日本原燃株式会社
廃棄物管理事業変更許可申請書 前後対比表

(本文、添付書類一、添付書類二、添付書類五、
添付書類八)

2023年8月14日

廃棄物管理事業変更許可申請書 本文 前後対比表

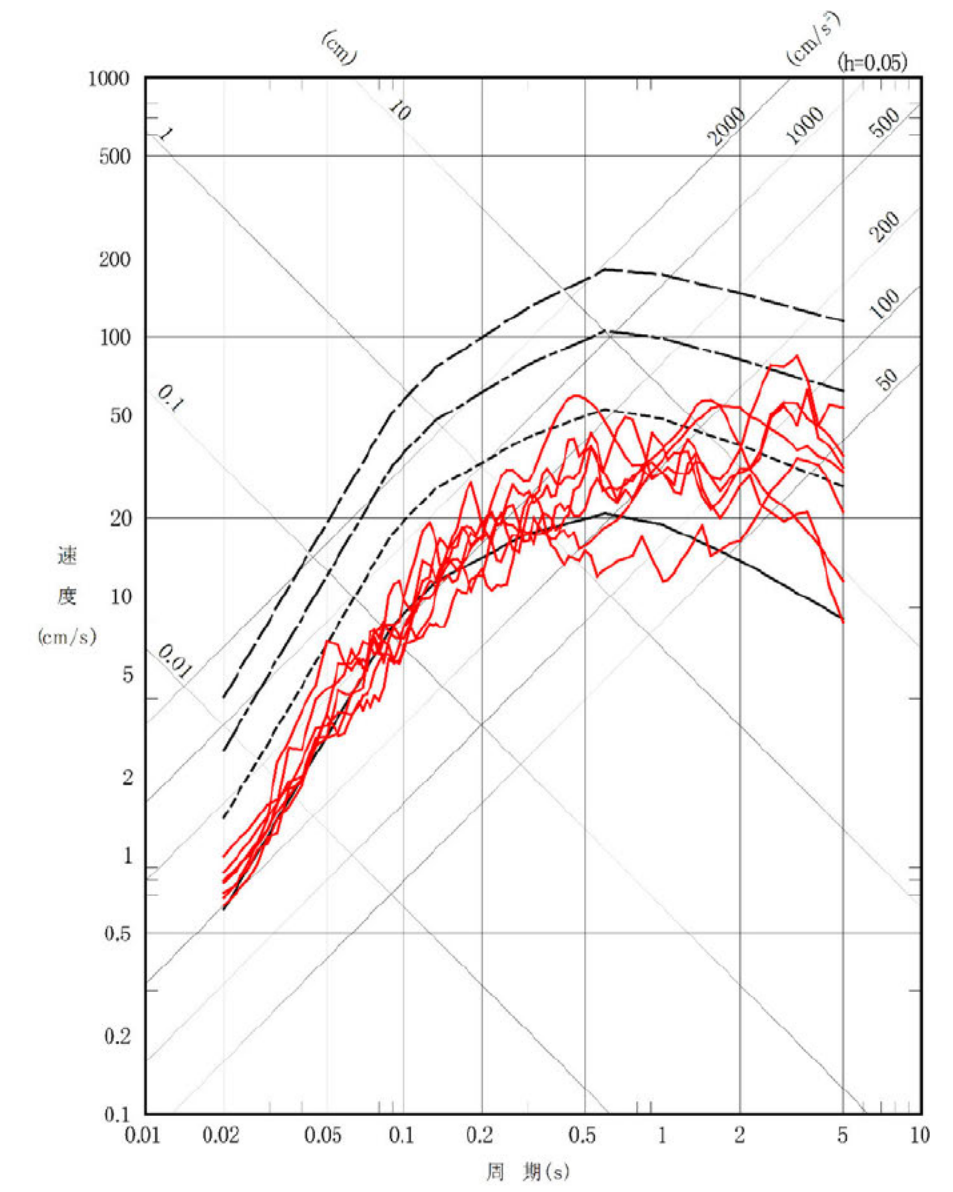
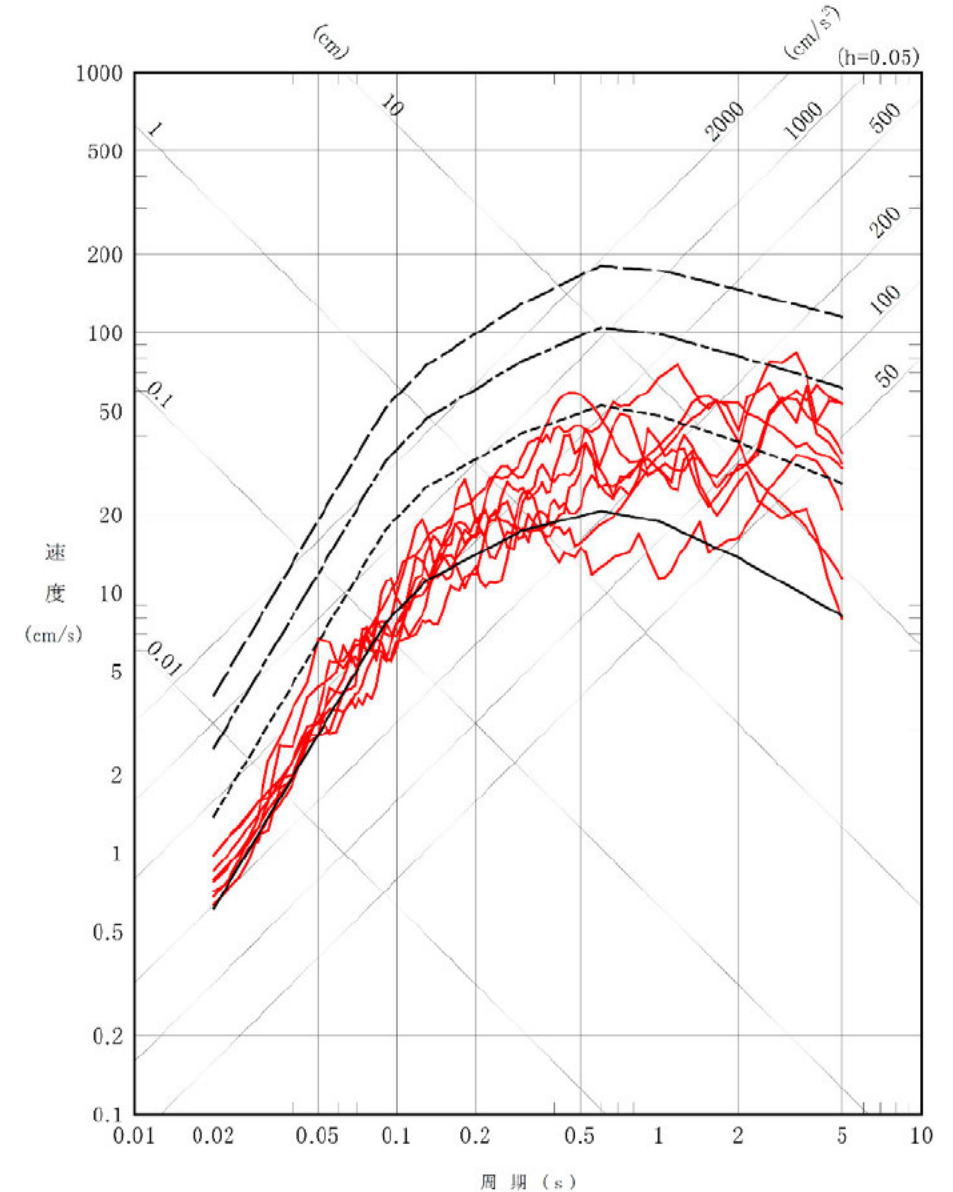
変更前（令和4年9月29日許可）（赤字、赤破線枠：変更対象箇所）	変更後（赤字、赤破線枠：変更対象箇所 青枠：第2回補正箇所）	備考（変更理由等）
<div data-bbox="320 373 715 552" style="font-size: small;"> <ul style="list-style-type: none"> — 弾性設計用地震動 Sd-A — 弾性設計用地震動 Sd-C1 水平方向 — 弾性設計用地震動 Sd-C2 ダム軸方向 — 弾性設計用地震動 Sd-C2 上下流方向 — 弾性設計用地震動 Sd-C3 NS方向 — 弾性設計用地震動 Sd-C3 EW方向 — 弾性設計用地震動 Sd-C4 NS方向 — 弾性設計用地震動 Sd-C4 EW方向 </div>  <p data-bbox="246 1787 1154 1822">第 1.5-1 図(4) 弾性設計用地震動 Sd の応答スペクトル（水平方向）</p>	 <p data-bbox="1320 1644 2154 1675">第 1.5-1 図(4) 弾性設計用地震動の応答スペクトル（水平方向）</p>	<p data-bbox="2243 373 2763 411">弾性設計用地震動 Sd-C5 の追加</p>

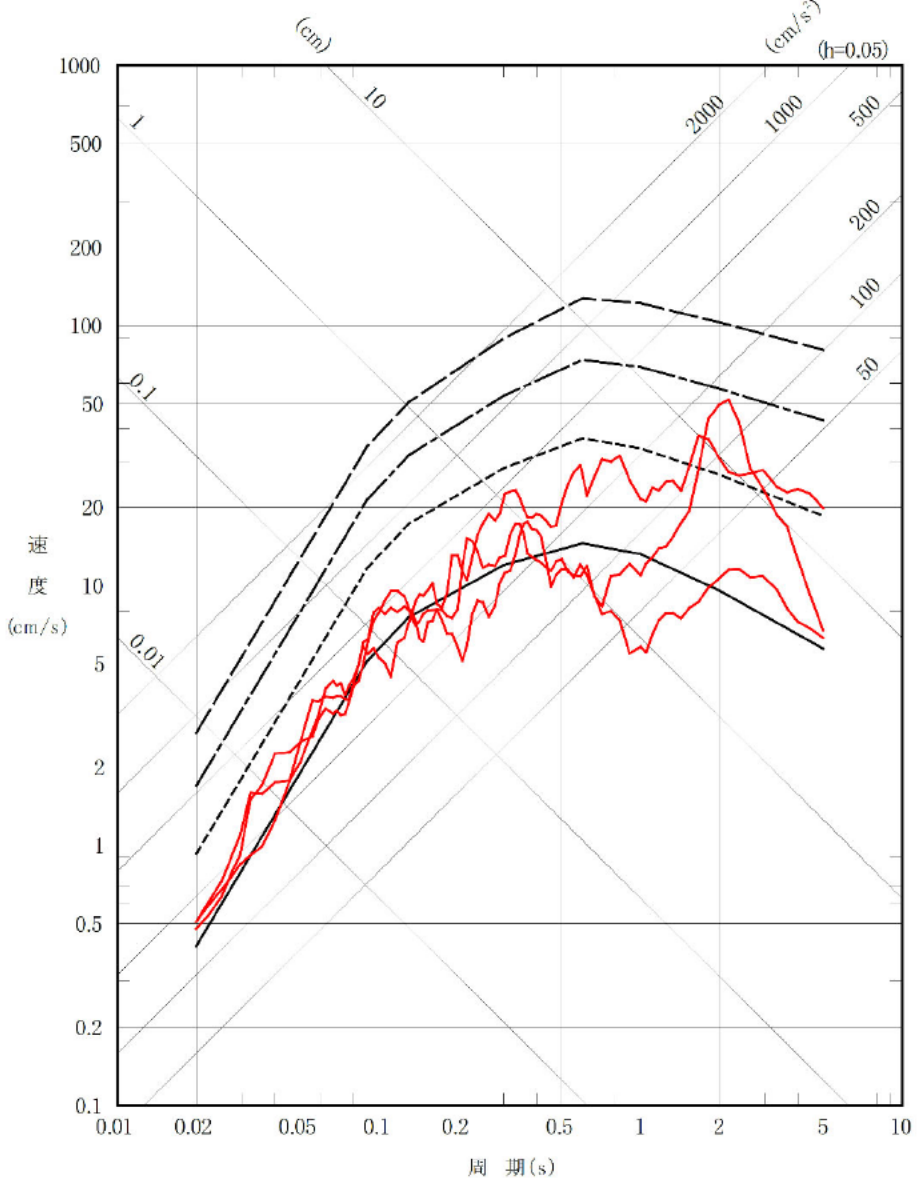
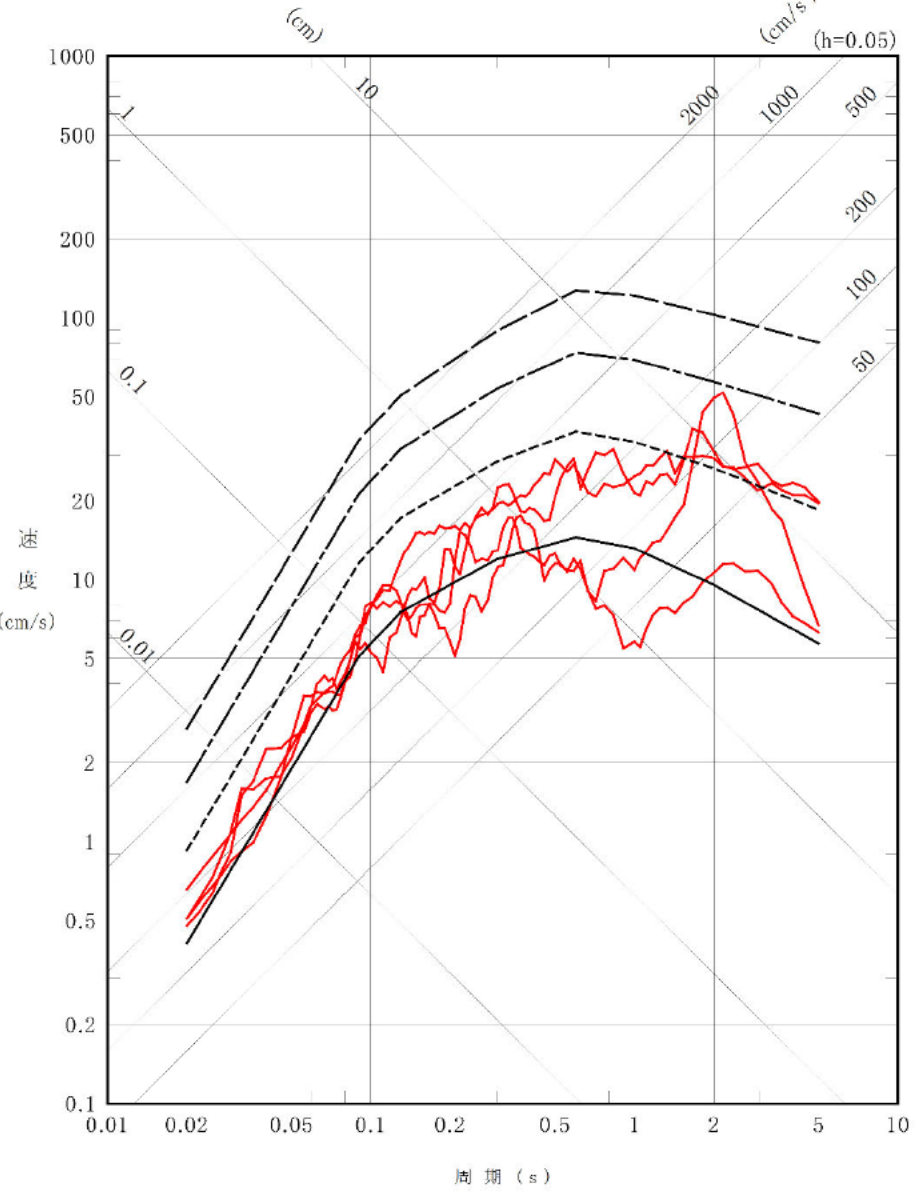
変更前（令和4年9月29日許可）（赤字、赤破線枠：変更対象箇所）	変更後（赤字、赤破線枠：変更対象箇所 青枠：第2回補正箇所）	備考（変更理由等）
<div data-bbox="296 315 1127 441"> <ul style="list-style-type: none"> — 弾性設計用地震動 S d - A — 弾性設計用地震動 S d - C 1 — 弾性設計用地震動 S d - C 2 — 弾性設計用地震動 S d - C 3 </div>  <p data-bbox="207 1785 1157 1848">第 1.5-1 図(5) 弾性設計用地震動 S d の応答スペクトル（鉛直方向）</p>	<div data-bbox="1335 315 1869 441"> <ul style="list-style-type: none"> — 弾性設計用地震動 S d - A — 弾性設計用地震動 S d - C 1 — 弾性設計用地震動 S d - C 2 — 弾性設計用地震動 S d - C 3 — 弾性設計用地震動 S d - C 5 </div>  <p data-bbox="1276 1638 2166 1701">第 1.5-1 図(5) 弾性設計用地震動の応答スペクトル（鉛直方向）</p>	<p data-bbox="2226 357 2789 420">弾性設計用地震動 S d - C 5 の追加</p>
